# MODIFICACIÓN

Estudio de Impacto Ambiental Categoría II,  
Denominado “Playa Caracol SeaSide”

**Promotor: Playa Caracol Development Group, S.A.**

Resolución de Aprobación Resolución No. DEIA-IA-031-2024,  
fechada el 07 de mayo de 2024

**9.11      Plano de ubicación del campamento**

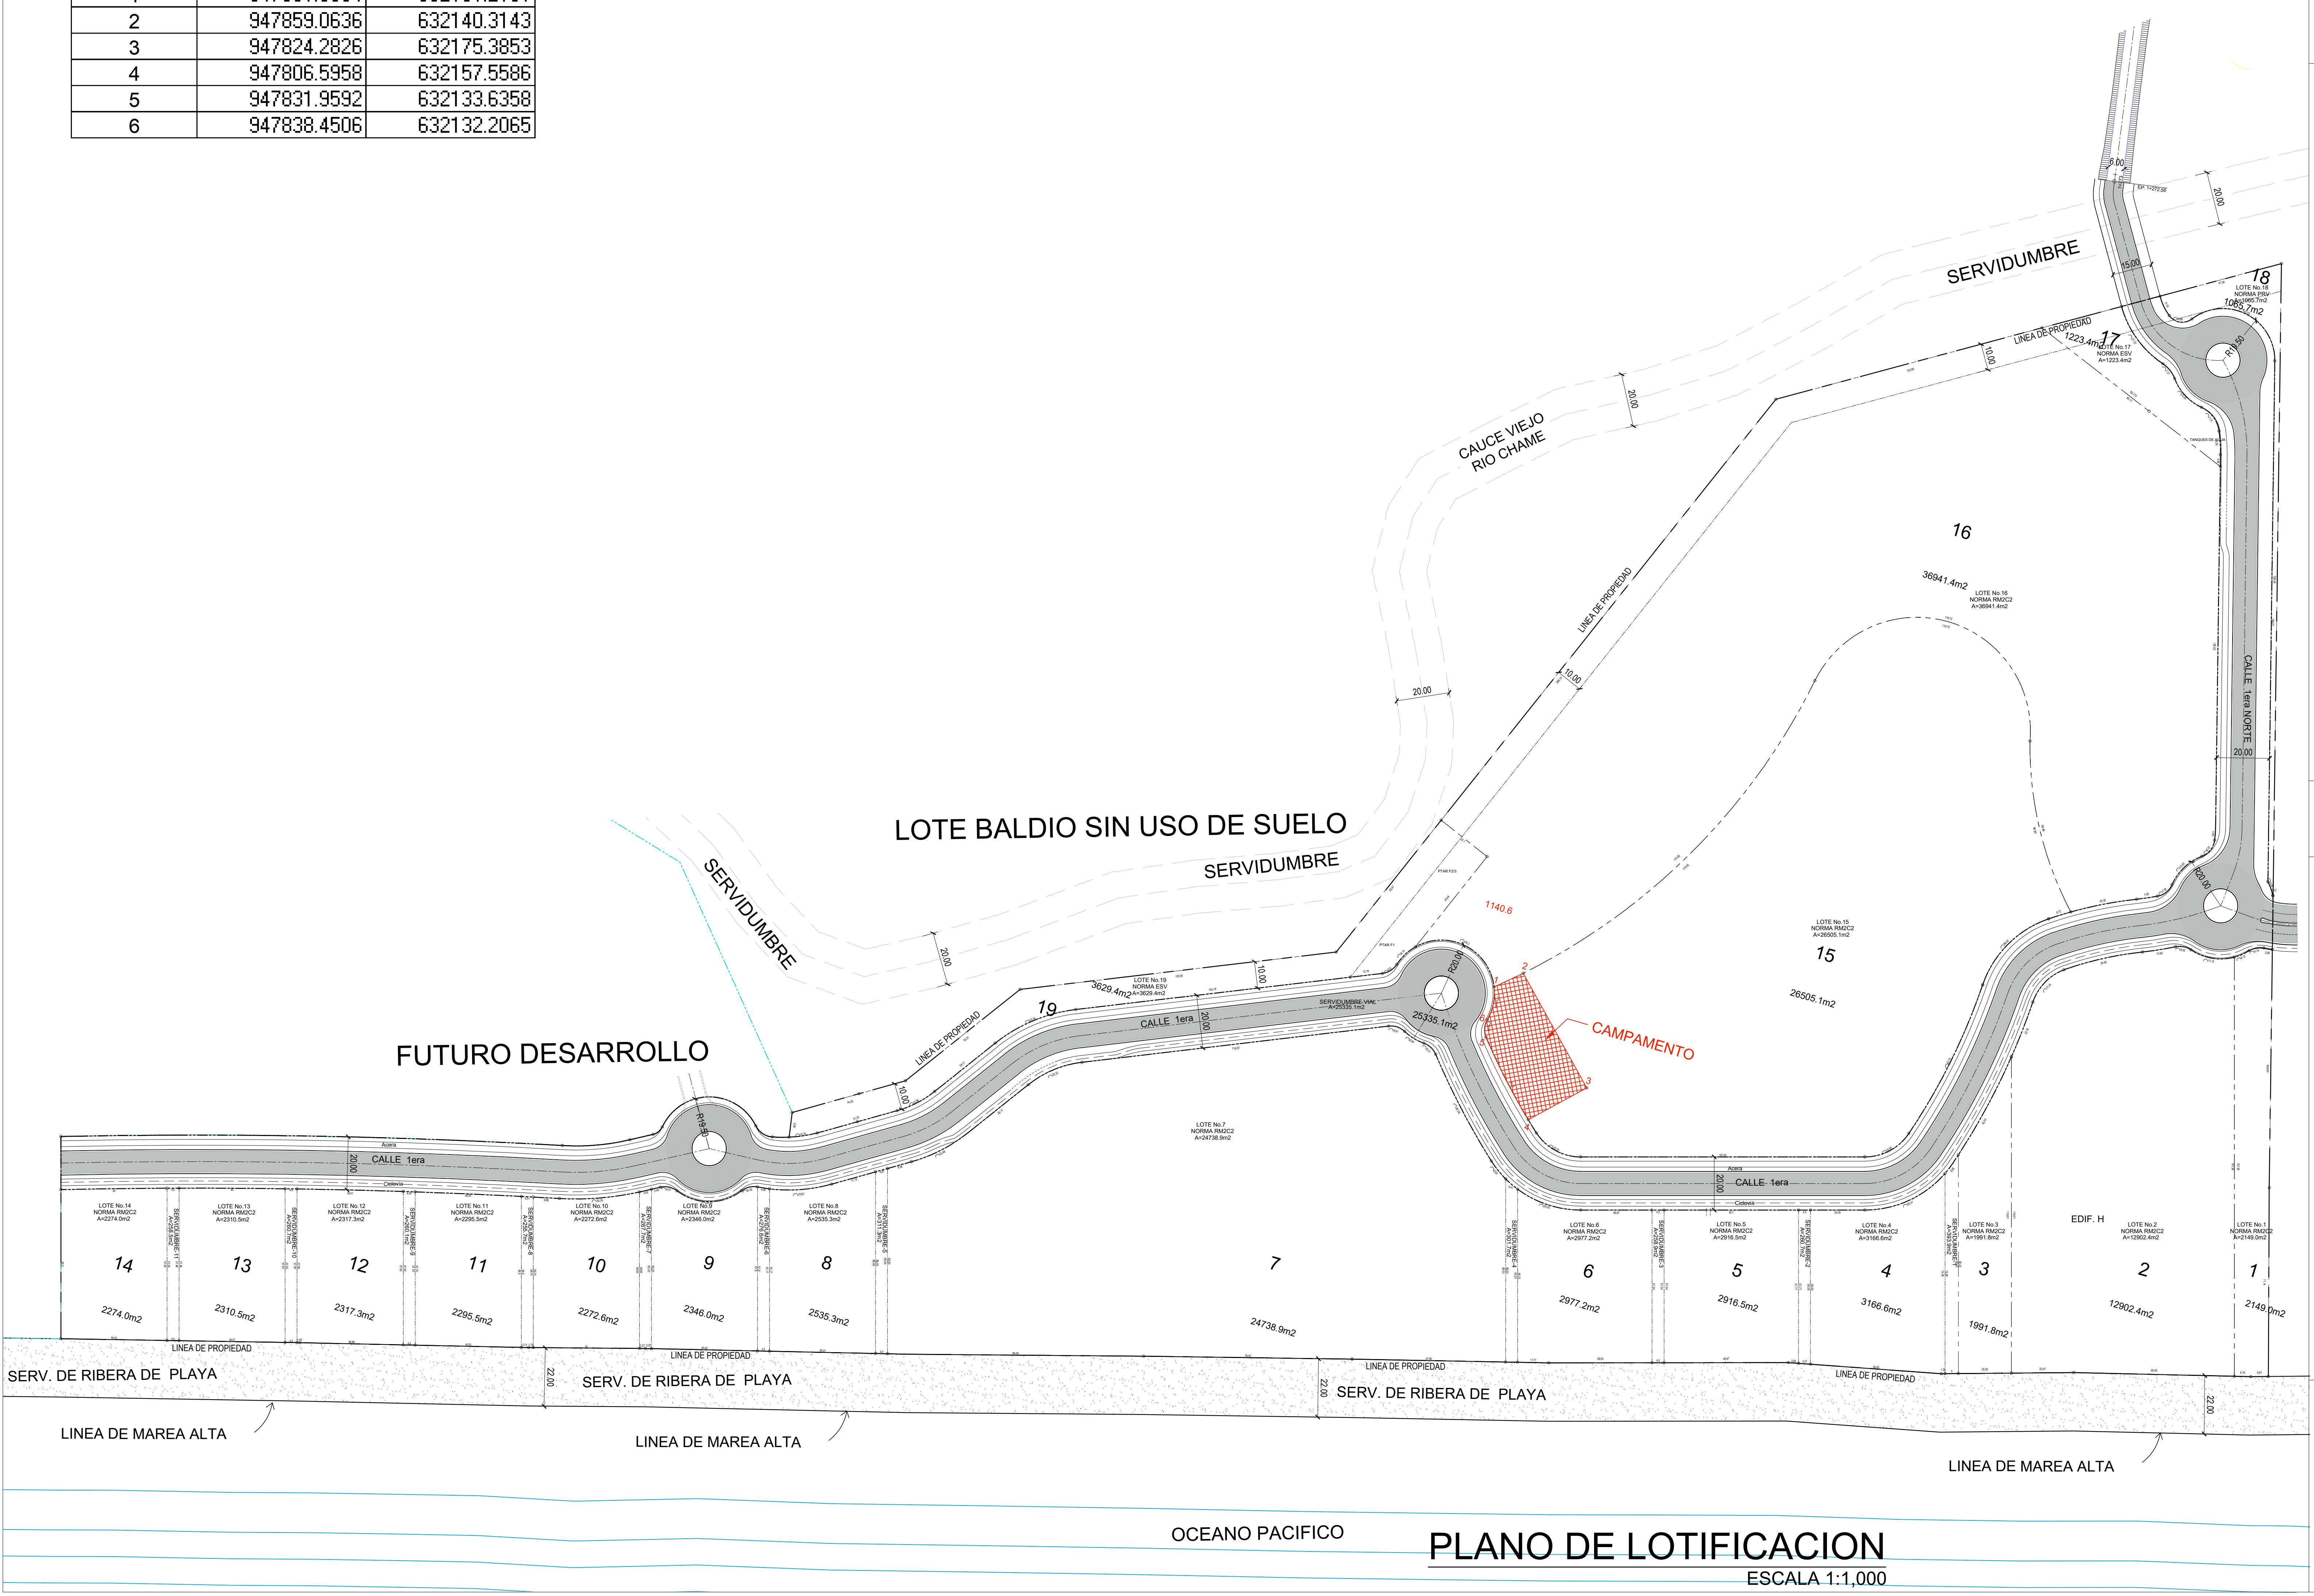
<b>Uso</b>	Solo residencial	Residencial + Hotel	cambio de uso
<b>Campamento Fase 1</b>	Indicada	Etapa 2	cambio ubicación
